한국전력공사 상임감사위원회

개선 요구

제 목 : [12] ICT용 축전지 교체기준 개선 필요

[그림 1] OO전지 ‘산업용 축전지 취급방법’의 축전지 점검 절차

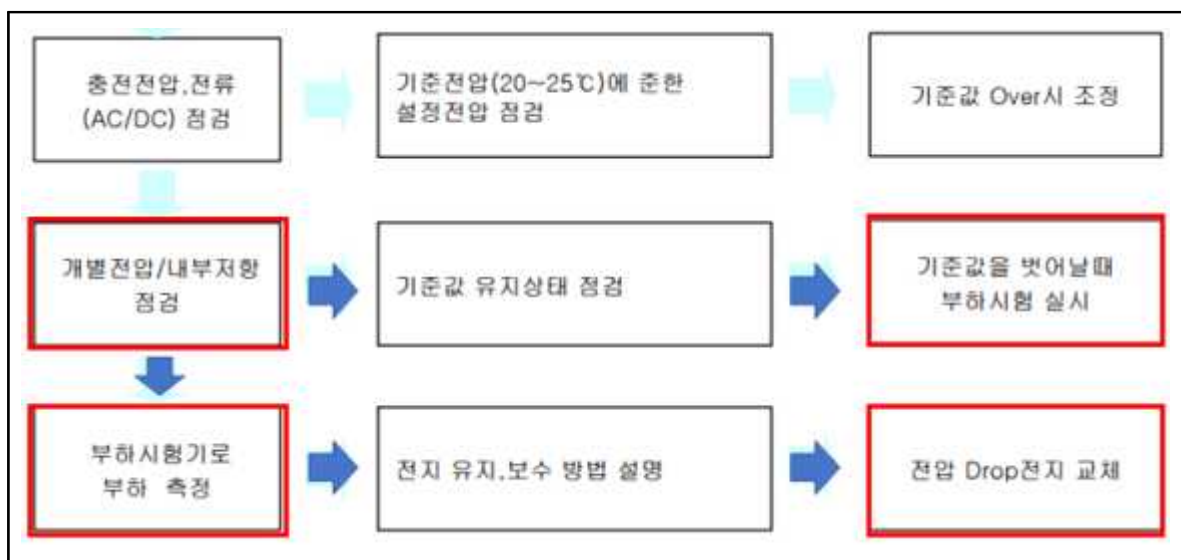
또한 「ICT운영절차서」에서는 내부저항 불량률이 20%이상 시 전량 교체토록하고 있으나, OO전지 ‘산업용 축전지의 취급방법’에서는 내부저항시 부하시험 후 전압이 이상이 있는 전지를 교체토록하고 있지만 전량교체를 해야한다는 설명은 없다.

따라서 축전지 불량률로 정상축전지까지 교체하는 기준은 과도한 것으로 판단되기에 불량인 축전지만 부분교체하고 내용년수 초과시 전체교체를 시행토록 기준을 변경할 필요가 있다.

ICT운영처장은 「ICT운영절차서」의 축전지 점검 교체 기준 개정을 검토하여 주시기 바랍니다. (개선)
